**REPÚBLICA DE COLOMBIA
SUPERINTENDENCIA DE INDUSTRIA Y COMERCIO**

Oficio N° 13919

Ref. Expediente N° NC2017/0004513

Título de la solicitud: “ARTÍCULO ABSORBENTE CON ESTRUCTURA QUE SE AJUSTA AL CUERPO” (Pág. 1, Rad. NC2017/0004513 del 4 de mayo de 2017).

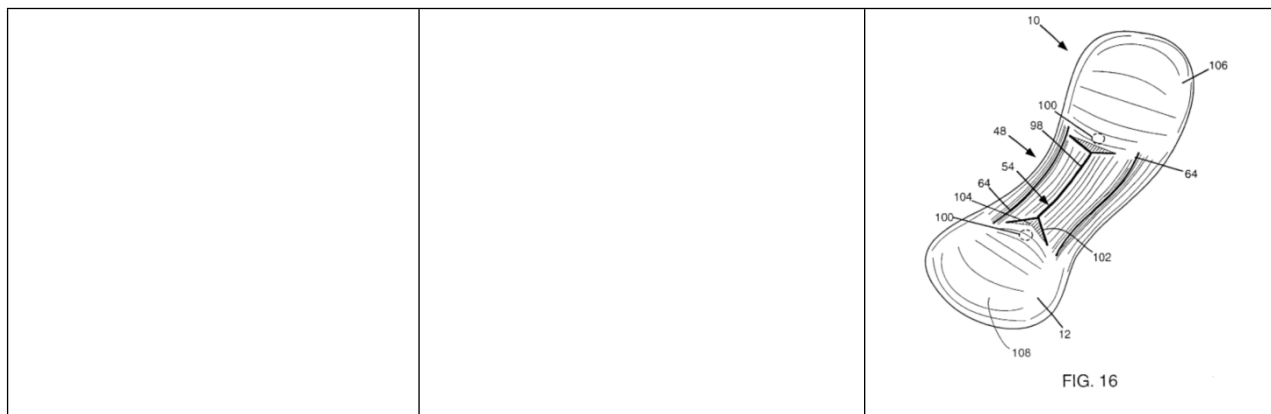
la longitud de capa de admisión de fluidos que es de 30-60% de la longitud de artículo absorbente, la capa de admisión de fluidos que tiene también un perímetro exterior,	 La capa de admisión de fluido (32) tiene una longitud de más del 30% de la longitud total del artículo absorbente y tiene un perímetro exterior tal como se aprecia en la adaptación de la fig. 1.	No menciona
el perímetro exterior que tiene un arco orientado hacia el extremo posterior del artículo y localizado en una porción posterior de la capa de admisión de fluidos.	No menciona	La capa superior 50 del miembro absorbente central 18 se ha provisto de líneas de pliegue arqueadas 96 y una línea longitudinal central 98 (una línea de conformación) en forma de hendiduras (Párr. 0293). En la región de la entropierna 48, se logra una geometría de pliegue en W cuando se forma un valle alrededor de las líneas de pliegue 64 y se forma una forma de V invertida por la línea de conformación 54, que incluye una línea longitudinal central 98 y un tramo hacia afuera las líneas 102 (componentes oblicuos) (Párr. 0157, Fig. 16).

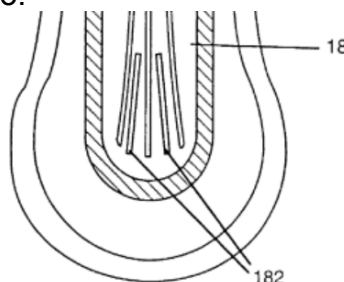
- Reivindicación 2: El miembro central absorbente 18 comprende una línea de conformación 54 que comprende arcos cóncavos hacia afuera 96 y una línea longitudinal central 98, que puede ser una serie de perforaciones, muescas, cortes, desgarros o ranuras que tienen porciones que no están completamente perforadas, con muescas, cortadas, desgarradas, o corte a lo largo de su longitud para mayor integridad. Del mismo modo, los arcos 96 pueden ser, por ejemplo, ranuras, pero deseablemente no deben cortar completamente una porción del miembro absorbente central (Párr. 0154). La línea de conformación 54 comprende una línea longitudinal 98 tal como una hendidura o muesca o ranura y pares simétricos de líneas que se extienden hacia fuera 102 que comprenden hendiduras. En la región de la entrepierna 48, se logra una geometría de pliegue en W cuando se forma un valle alrededor de las líneas de pliegue 64 y se forma una forma de V invertida por la línea de conformación 54,

que incluye una línea longitudinal central 98 y un tramo hacia afuera las líneas 102 (componentes oblicuos) (Párr. 0157, Fig. 16).
